Réponse à l'avis du CSRPN

Dossier de dérogation « espèces protégées »

Projet de parc photovoltaïque

Commune de Savarthès

Figure 1 Travail d'identification des sites artificialisés sur le territoire de la communauté de communes du Saint-Gaudinois

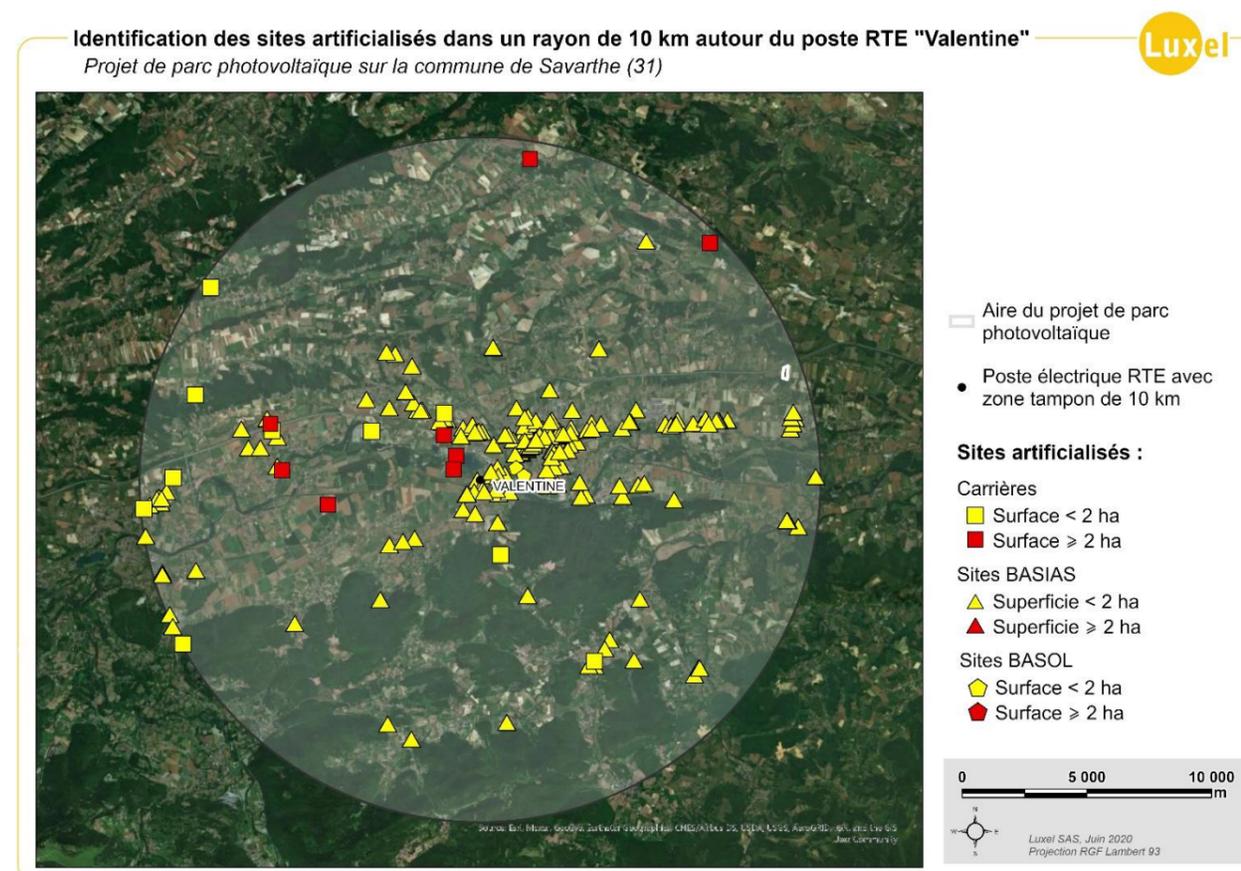
Extrait avis CSRPN : *Pour le porteur de projet, les différentes contraintes (techniques et environnementales) justifient du choix de ce site dans une perspective de développement des parcs photovoltaïques. Cependant, le porteur de projet ne justifie pas que ce site soit LE SEUL disponible. Il existe des espaces fortement anthropisés (cultures intensives), des toitures de bâtiments et parkings dans la zone, notamment en se rapprochant de la commune de Saint-Gaudens.*

Cette recherche a permis de pré-identifier 216 sites (196 sites industriels BASIAS, 2 BASOL et 18 carrières) (Figure 1 Travail d'identification des sites artificialisés sur le territoire de la communauté de communes du Saint-Gaudinois). Néanmoins la plupart de ces sites ont une surface inférieure à 2 ha, qui est le seuil minimal pour permettre un amortissement des coûts fixes de construction et de raccordement au réseau. En effet les contraintes topographiques et naturalistes ne permettent jamais l'exploitation de la surface totale d'une parcelle.

En appliquant ce seuil de 2 ha, il reste 8 carrières dans la liste de prospection. Parmi elles, 6 sont encore en exploitation et 2 sont fermées :

- l'ancienne carrière située à Clarac au nord de l'A64 est déjà utilisée comme centrale photovoltaïque par un autre exploitant.
- plusieurs plans d'eau et une végétation très dense sur celle de Villeneuve-de-rivière rendent l'implantation d'une centrale photovoltaïque moins favorable que sur le site retenu.

En conclusion, il n'existe pas de site ayant un caractère artificialisé ou dégradé réunissant des conditions plus favorables que la parcelle en bordure de l'A64 à Savarthès.

Figure 2 Mesures complémentaires apportées au projet par rapport au scénario initial (2018)

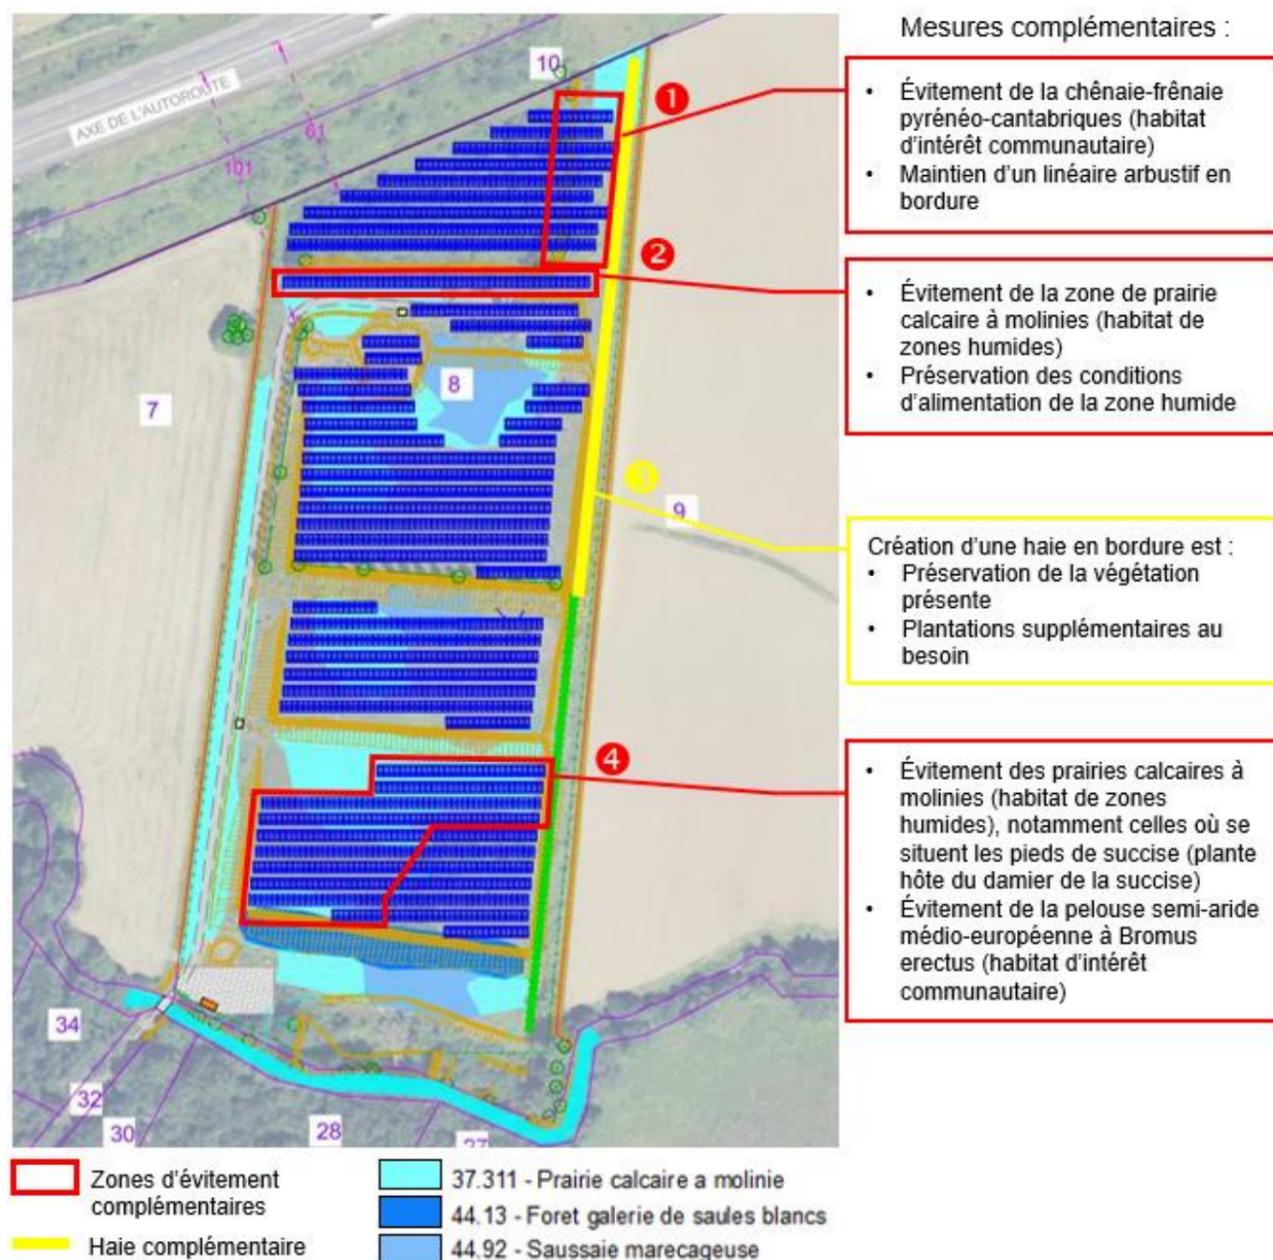
- L'implantation des panneaux est prévue pour limiter l'impact direct sur la population de succise, mais se pose la question des effets sur le long terme, et notamment la limitation de la dynamique de cette espèce, et donc du papillon associée (voir page 78). En effet, la présence d'un nombre important d'individus de succise en bordure sud de la parcelle laisse supposer que la population est installée depuis longtemps, alors que la présence au milieu de la parcelle d'une dizaine de pieds suggère une phase d'expansion locale de la succise. Cette dynamique doit être prise en compte dans la réflexion sur le choix de la parcelle (évitement), mais aussi dans le cadre de mesures de réduction et de compensation. Ainsi, si des mesures de réduction devaient être appliquées, ces mesures devraient prendre en compte la surface en cours de colonisation par la succise, ce qui exclut l'installation de panneaux sur la zone de prairie située au milieu de la parcelle.

En réponse à l'avis émis par le CSRPN, le porteur de projet a réétudié les possibilités d'aménagement du site photovoltaïque, de manière à renforcer les mesures d'évitement, de réduction et de compensation notamment pour la préservation du Damier de la Succise. Concernant l'implantation du projet sur le site, les mesures complémentaires prises pour améliorer le dossier sont les suivantes :

1. Au nord est de la parcelle, la chênaie-frênaie pyrénéo-cantabriques, habitat d'intérêt communautaire sera en grande partie conservée. Cela permettra également de maintenir un linéaire arbustif en bordure afin de favoriser l'intégration paysagère et la conservation de corridors écologiques.
2. Une ligne de modules photovoltaïques sera supprimée, ce qui permettra de conserver la zone de prairie calcaire à molinies (habitat de zones humides) et de préserver les conditions d'alimentation de la zone humide située en contrebas.
3. Une haie sera créée en bordure est tout le long de la parcelle.
4. L'emprise des panneaux photovoltaïques au sud de la parcelle sera réduite afin de conserver un habitat favorable à la reproduction et au développement du Damier de la Succise.

Ces mesures et leurs conséquences sont illustrées dans la Figure 2 ci-dessous et seront détaillées dans le présent rapport.

Figure 3 Implantation du nouveau scénario proposé (2021)

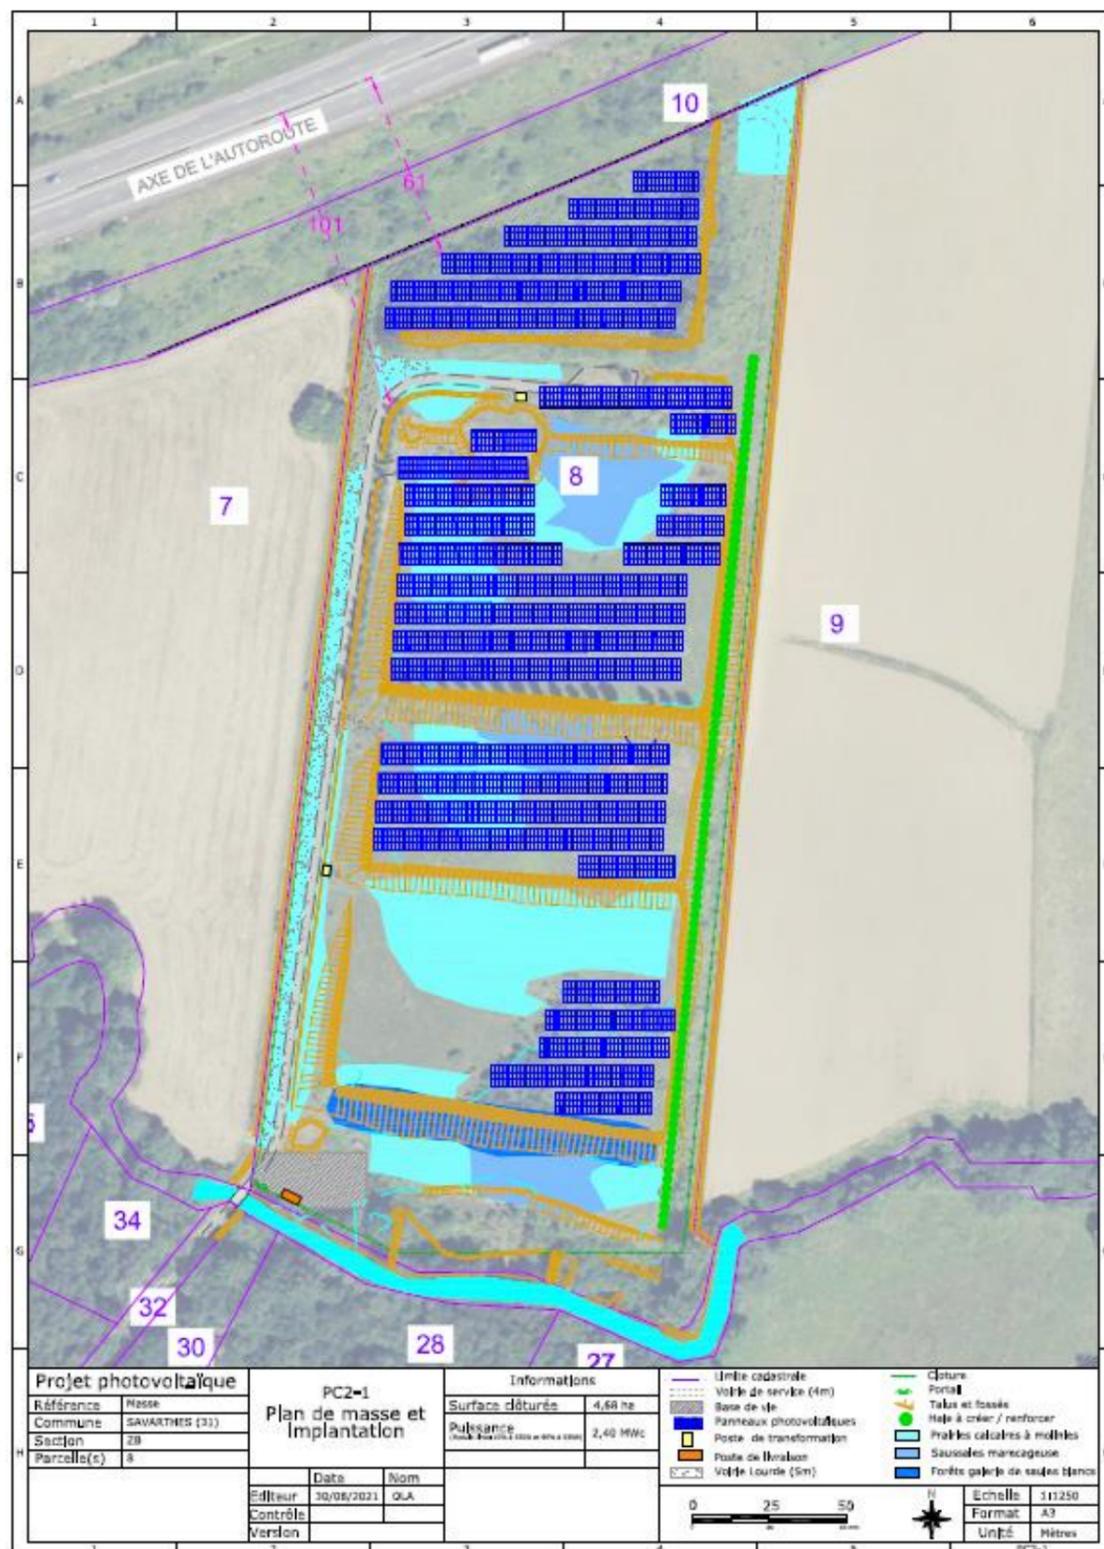
Extrait avis CSRPN : *Un site plus proche de Saint-Gaudens aurait l'avantage de réduire les coûts de raccordement, coûts jugés importants par le porteur de projet.*

Ainsi la CPV SUN 33 est en mesure de proposer le scénario d'implantation présenté ci-dessous (Figure 3), qui permet renforcer les mesures environnementales notamment celles visant à réduire les impacts sur le Damier de la Succise.

Cet effort en faveur de la biodiversité a un impact sur la production d'électricité attendue de l'ordre de -15,4% annuellement. En effet, le nouveau plan de masse proposé est associé à une puissance produite de 2,39 MWc contre 3 MWc pour l'ancien scénario (soit -20%).

Cette réduction de puissance permet au porteur de projet d'effectuer le raccordement localement à une distance inférieure à celle initialement prévue. Le raccordement serait effectué au sud ouest au niveau du village de Savarhès. Cela permettrait de diviser la distance de raccordement par 7 et donc de **réduire les coûts de raccordement associés de manière conséquente.**

Figure 5 Habitats en faveur de la reproduction et du développement du Damier de la Succise sur le nouveau scénario proposé

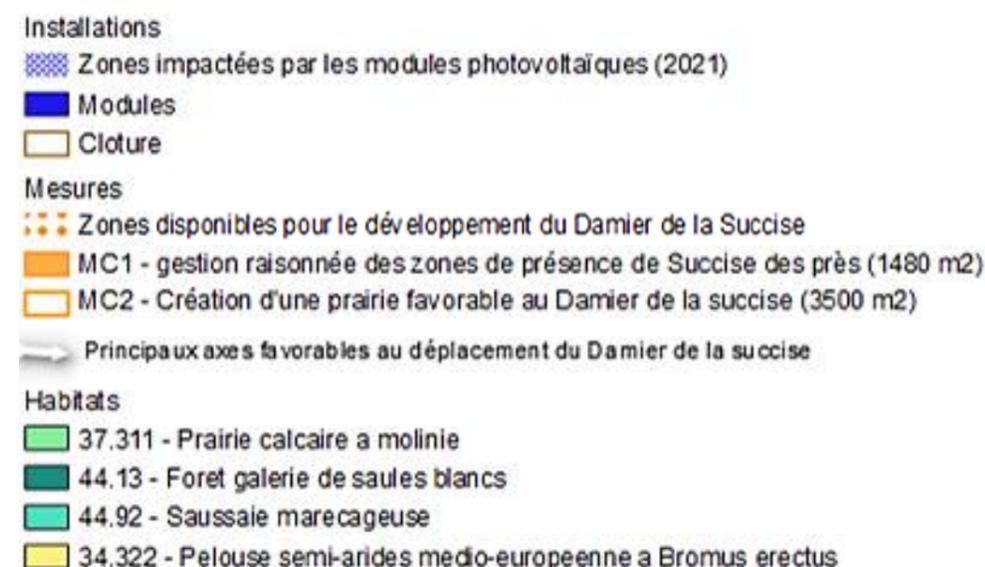
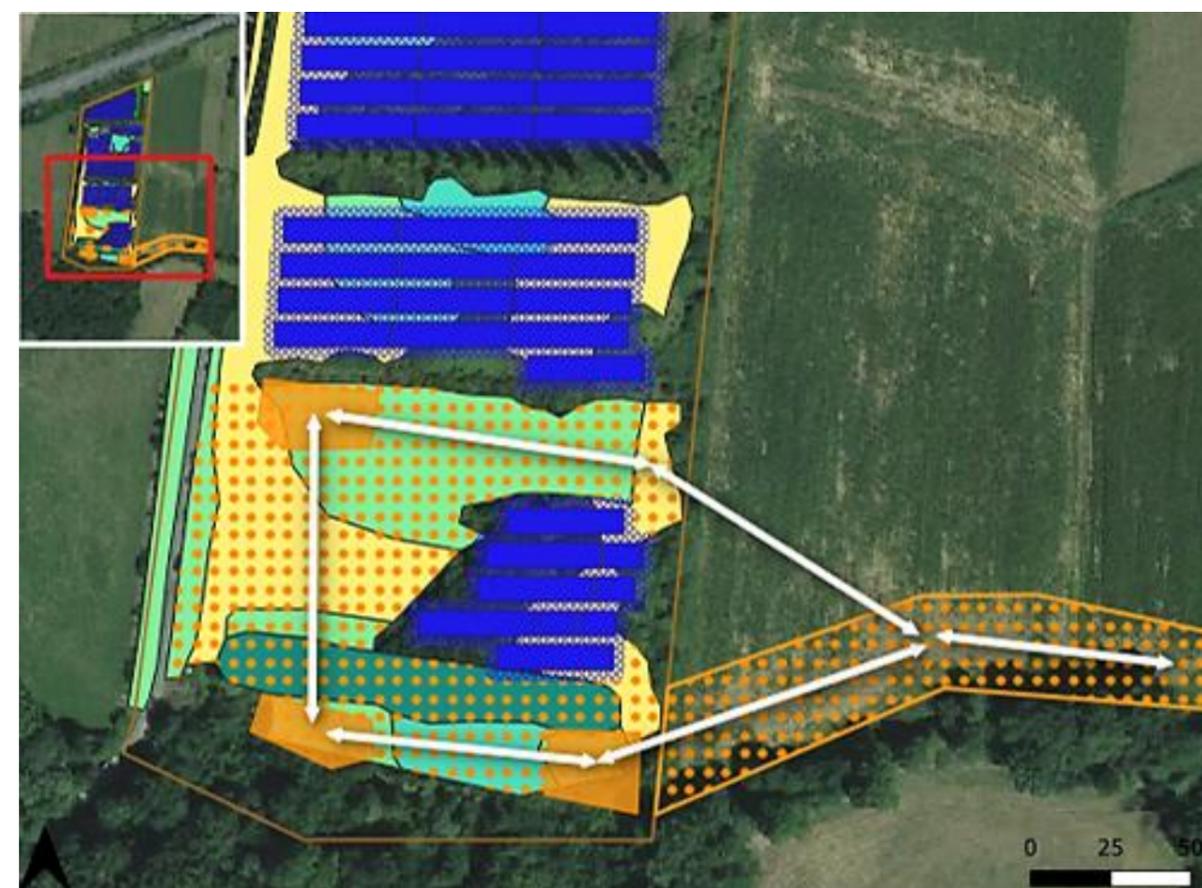
Extrait avis CSRPN : *Enfin, la mesure compensatoire proposée associée à la succise est largement discutable, à la fois par la localisation du site et le ratio. Notamment, le ratio de compensation proposé et la nature des mesures sont à discuter en fonction de la localisation du site compensatoire.*

Extrait avis CSRPN : *entretien du site par pâturage ovin : la présence d'une charge pastorale trop importante pourrait contribuer à une eutrophisation et un apport de produits vétérinaires, dont les vermifuges, les deux ayant des effets notoires sur la flore et la faune associées aux zones humides du site. Il faut donc s'assurer lors des suivis post-chantiers (MS16) que ces critères seront pris en compte (MS16).*

Les principaux axes de développement favorables au Damier de la Succise ont été représentés sur la Figure 5, notamment entre les différentes zones où les pieds de succise ont été observés.

Le site retenu correspond effectivement à celui présenté dans le dossier (parcelle ZB n°9). La convention signée avec le propriétaire de la parcelle est disponible en annexe 2.

La parcelle de compensation est représentée sur la Figure 5 sous l'intitulé « MC2 – création d'une prairie favorable au Damier de la succise. » Après la mise en place des mesures compensatoires détaillées à la page 108 du dossier de dérogation, elle représentera un site favorable à la reproduction du Damier de la Succise et participera à son développement.

Des exclos seront prévus sur les zones à succise des prés (Figure 5) afin de limiter leur pâturage par les ovins (forte appétence) au printemps.
